平成 29 年 7 月 27 日

神戸市長 久元 喜造 様
神戸市環境影響評価審査会 委員各位

神戸公害患者と家族の会
西淀川公害患者と家族の会
公益財団法人 公害地域再生センター（あおぞら財団）
特定非営利活動法人 地球環境市民会議(CASA)
特定非営利活動法人気候ネットワーク
神鋼石炭火力公害問題灘区連絡会
石炭火力発電を考える市民ネットワーク
ひょうご ECO クラブ

神戸製鉄所火力発電所環境影響評価準備書に対する神戸市長意見作成にあたって
要請

【図1 バックグラウンド濃度に対する石炭火力発電所の寄与の考え方】

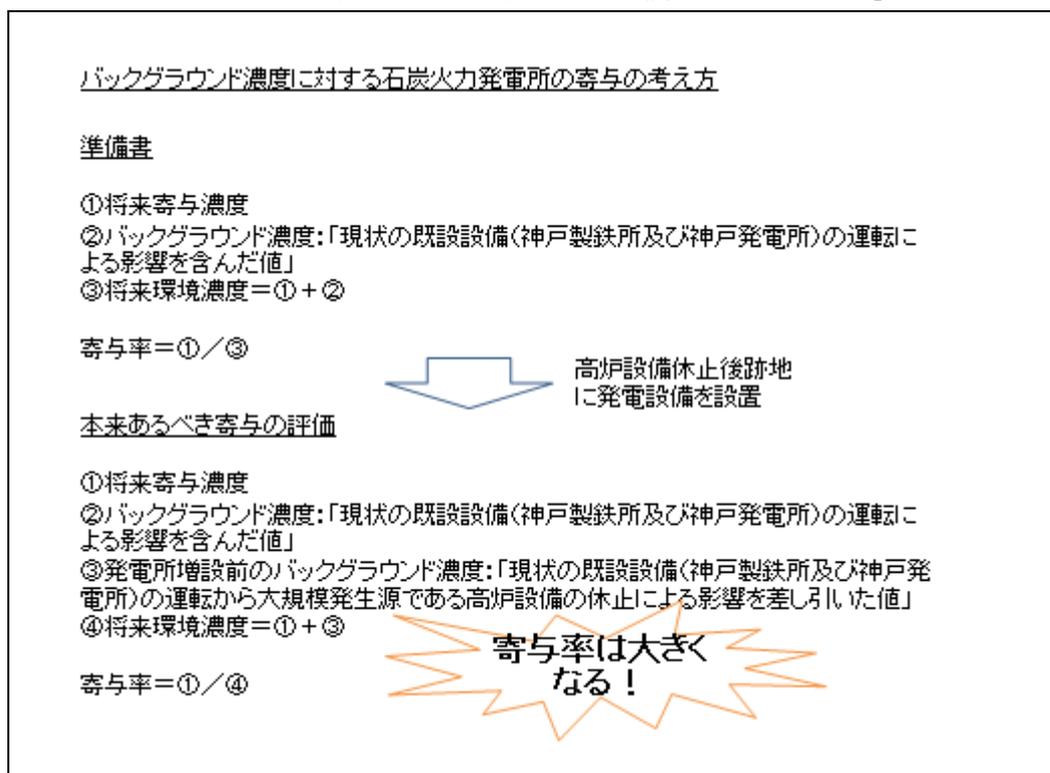
を活用した石炭火力発電所の導入を計画し…」との記載があり、神戸製鉄所の中核である高炉設備を休止した跡地に今回の石炭火力発電所を設置するものと考え、準備書におけるバックグラウンド濃度の設定に重大な瑕疵があるものと考えられます（次頁図1参照）。

すなわち、大規模発生源である高炉設備の休止に伴い、これら発生源の影響を差し引いた将来バックグラウンド濃度『現状の既存設備（神戸製鉄所及び神戸発電所）の運転による影響を含んだ値から大規模発生源である高炉設備の休止を考慮した値』を改めて設定したうえで、寄与度を算定しなければ、当該石炭火力発電所の将来環境に対する真のインパクト、寄与は明らかにならないと考えられます。

準備書による当該発電所からの環境に対する寄与は、将来の神戸製鉄所の全体設備計画を無視した予測手順に基づいて算定し、高いバックグラウンド値を設定することにより、当該発電所の真の環境への寄与を隠し、より低くみせていると言わざるを得ません。

環境影響評価の理念である住民理解を得て事業を進めるためには、この点について改めて評価をやり直し、当該発電所の将来にわたる真の環境影響評価を提示する必要があると考えます。

「準備書」は、環境影響評価の結果について住民等の意見を聞くための「準備」書ですから、恣意的なバックグラウンド値設定を是正し、改めて、知事意見、市長意見、住民等意見を聴く手続を踏まなければならないはずです。

【図2 環境保全協定値と排出削減対策措置の考え方】

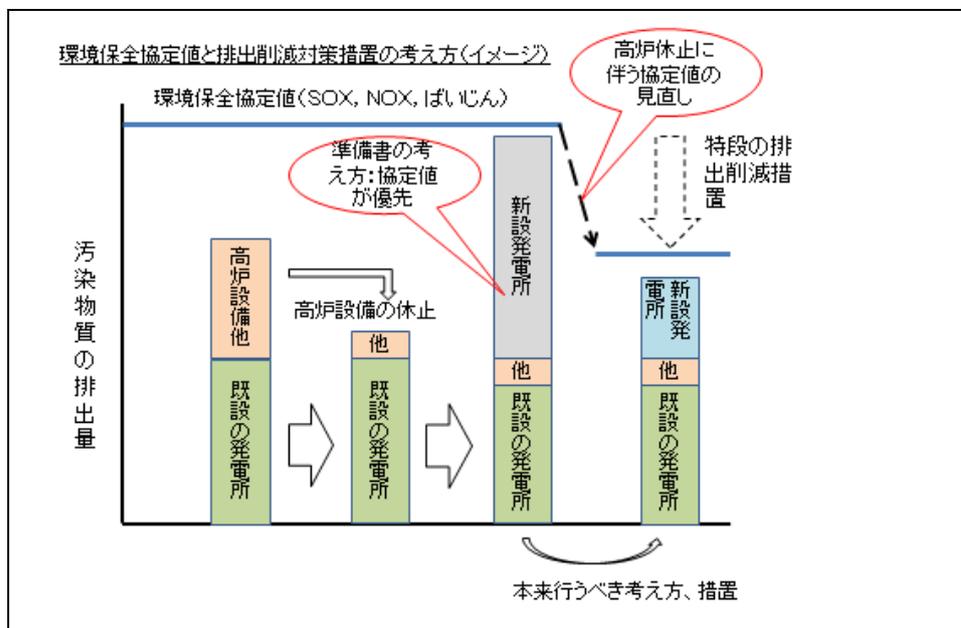
本件配慮書に対する経済産業大臣意見（平成 27 年 3 月 9 日）は、当該発電所の立地地域が大気環境の改善が必要な地域であることを踏まえ、大気環境について十分な配慮を行うこととし、硫黄酸化物、窒素酸化物、ばいじんの年間排出量について、神戸市と締結している環境保全協定の値を上回らないこととするよう求めています。しかし、準備書における事業者見解では、高炉の存在を前提とした「環境保全協定の値を上回らないよう施設の適切な維持管理を図ります」と記載するにとどまっています。

しかし、環境保全協定値は、事業者の環境に対する排出量を認めた既得権益ではありません。（1）①で指摘した問題点と同様、大規模発生源である高炉設備の廃止、当該発電所の設置という計画を見据えると、現在の環境保全協定値は、見直す必要があります。環境保全協定は、発電所ではなく、高炉設備の稼働を前提としたものです。この機会に、神戸市は、神戸製鋼所との環境保全協定をゼロベースで見直す必要があります。そのうえで、当該発電所の総排出量と環境に対するインパクトを改めて明らかにし、当該神戸・阪神地域の環境の改善に本当に寄与する取り組みがなされているか、当準備書段階で評価する必要があると考えます。2017 年 7 月 25 日の説

明会において、事業者は、今後、神戸市との間で環境保全協定を締結し直すことを表明しました。しかし、環境保全協定の見直しは、準備書の手続の前に行うべきものであり、その協定の内容を準備書・評価書に盛り込むべきです（図2）。

【図3 火力発電効率 B 指標】

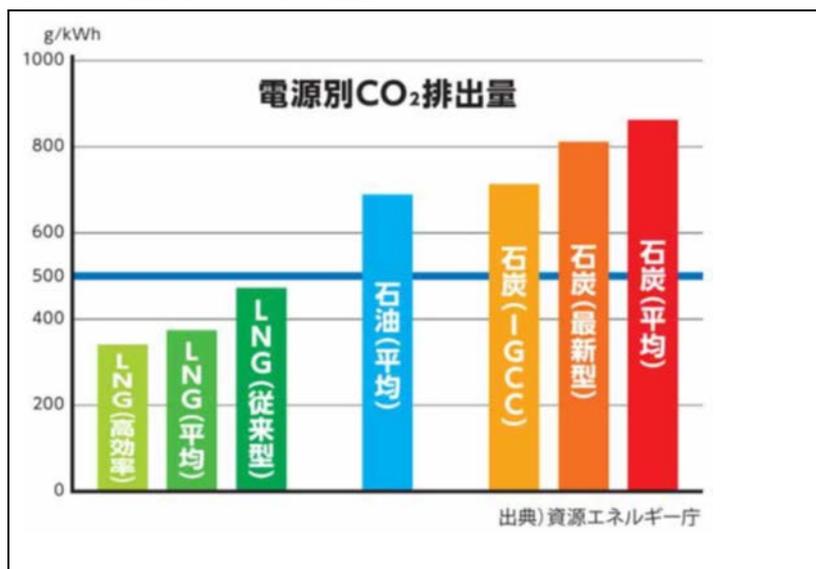
温暖化対策は、小売事業者（本件でいえば、関西電力）だけが行えばよいものではありません。省エネ法のいわゆる「火力発電効率B指標」（**図3**）は、神戸製鋼のような発電事業者単位の目標として、火力発電効率が44.3%以上となることを求めています。

今回の計画の発電所は、天然ガスよりも大幅に効率の低い石炭火力発電所であるため、計画値で43%にとどまっています。 **図4**からわかるように、USCの技術を用いた石炭火力発電は、温暖化対策という観点からすると、利用可能な最善の発電方法とは到底いえないものです。
